FUNKTIONALITÄTSRÜCKRUFKAMPAGNE

- **Betr.:**
SPANNUNGSREGLER

- **Modelle**
1098-1098 S-1098 TRICOLORE-1098 R M.Y. '07 UND '08 ALLE LÄNDER-VERSIONEN - 848 M.Y. '08 UND '09 ALLE LÄNDER-VERSIONEN

Circolare Tecnica
Service Bulletin - Technisches Rundschreiben - Circulaire Technique - Circular Tecnica

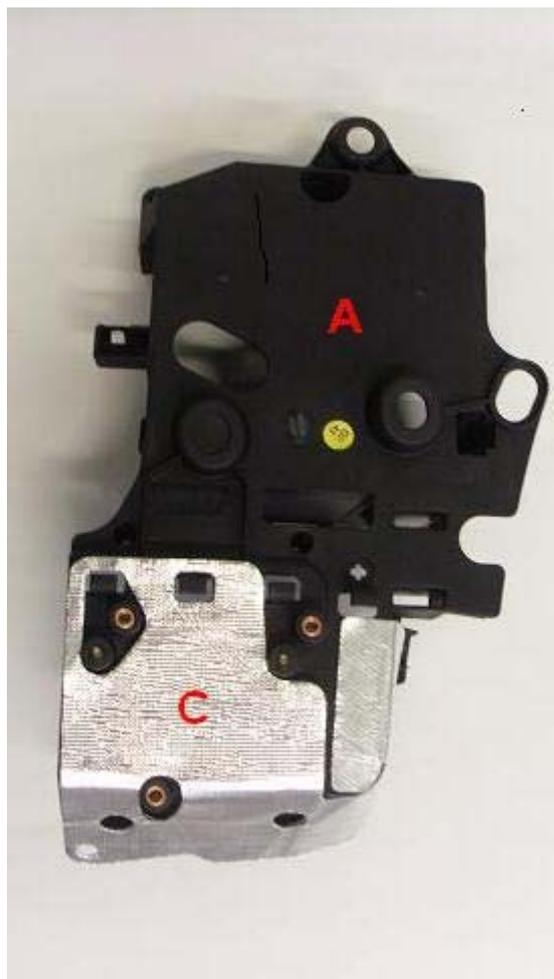
Linke Verkleidung abnehmen
Die Batterie und die Batterieaufnahme abnehmen.

Die Komponenten des Kits mit Art.-Nr. 69924371A und den Spannungsregler montieren.

- **Alte Artikelnummer/Neue Artikelnummer der geänderten Komponenten**
Der Spannungsregler Art.-Nr. 54040271A wurde durch den Spannungsregler mit Art.-Nr. 54040191A ersetzt, es wurden ein Schutz für die Batterieaufnahme und ein Wärmeschutz eingeführt, die Batterieaufnahme wurde geändert.

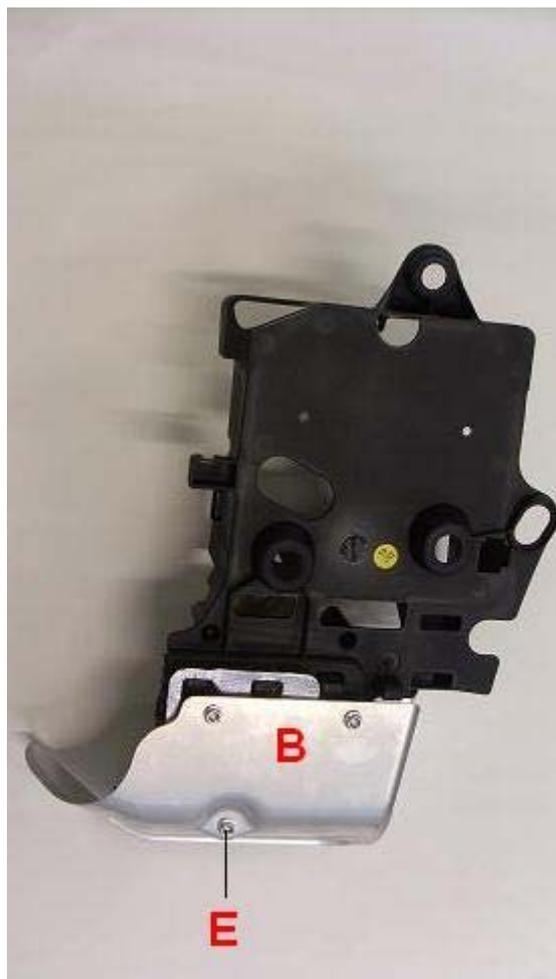
Den Klebeschutz C an der Batterieaufnahme A wie abgebildet montieren.

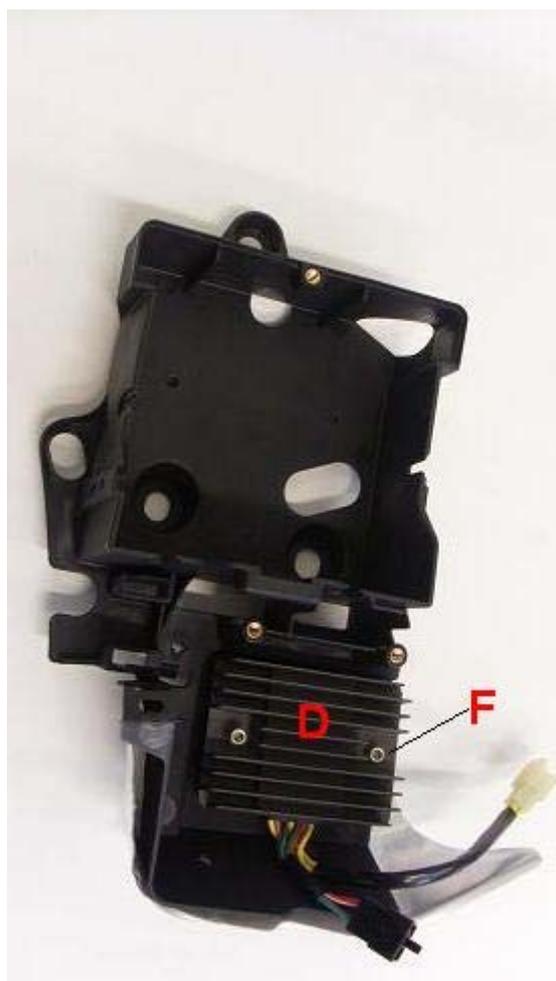
Den Wärmeschutz B mit den 3 Schrauben E an der Batterieaufnahme montieren.

Den Spannungsregler D mit den 2 Schrauben D an der Batterieaufnahme installieren.

Die neue Batterieaufnahme am Fahrzeug montieren, dann alle Komponenten erneut anbringen.
